## B/NETリモコンスイッチ 寸法変更のお知らせ

B/NETリモコンスイッチ      B-RS1A、B-RS2A、B-RS3A、B-RS4A

扱	A	日付	2010年7月	件名	B/NETリモコンスイッチ
整理番号	山-944		三菱電機(株)福山製作所		寸法変更のお知らせ

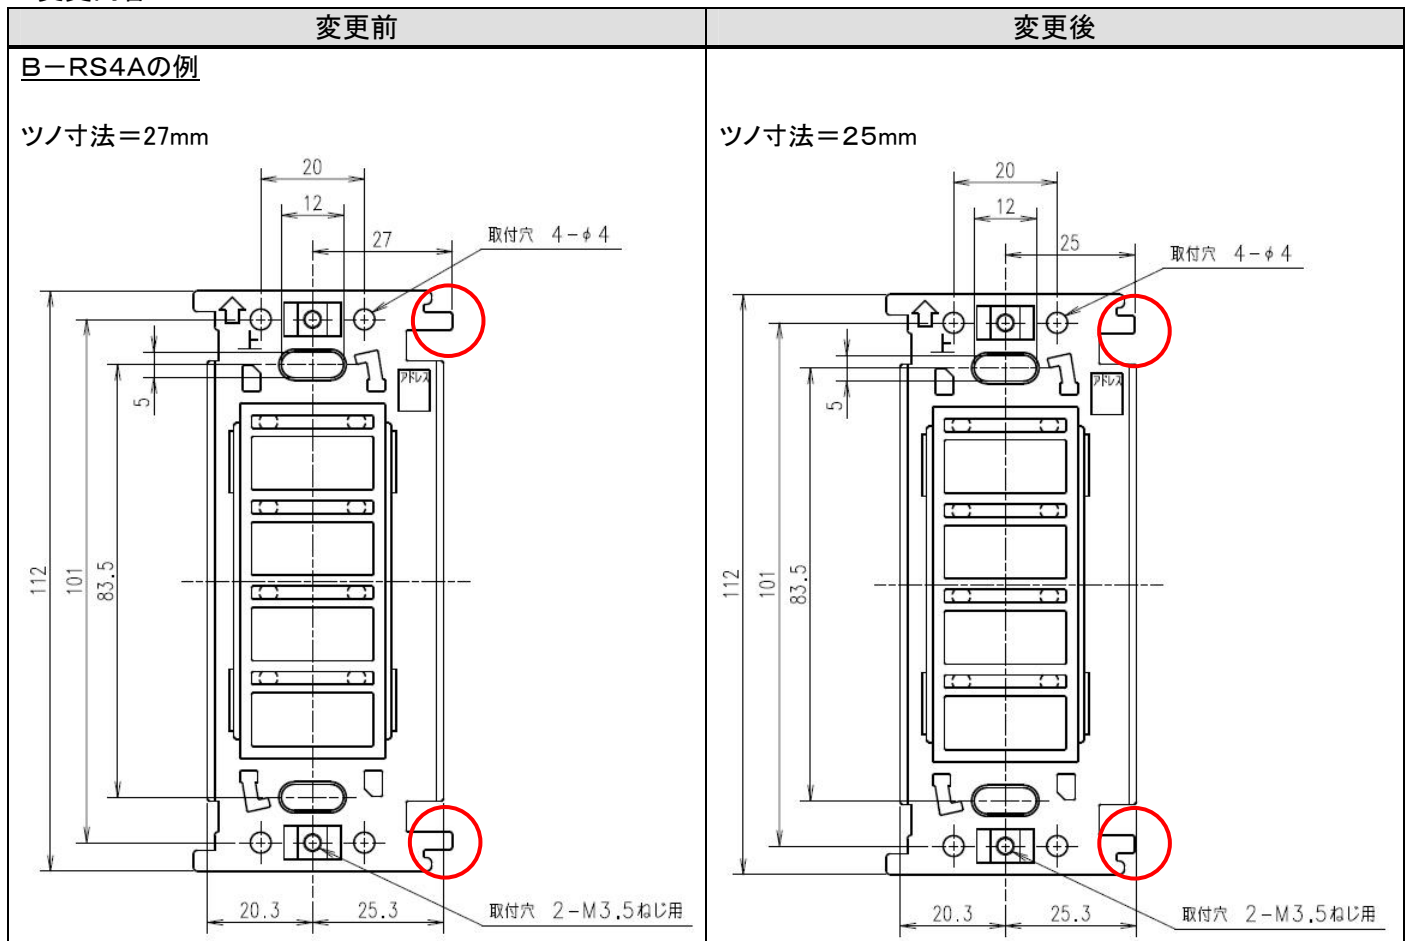
### 2. 変更内容

### 3. 変更理由

ツノ寸法変更による取り付け作業性の改善

2010年9月生産分より変更します。
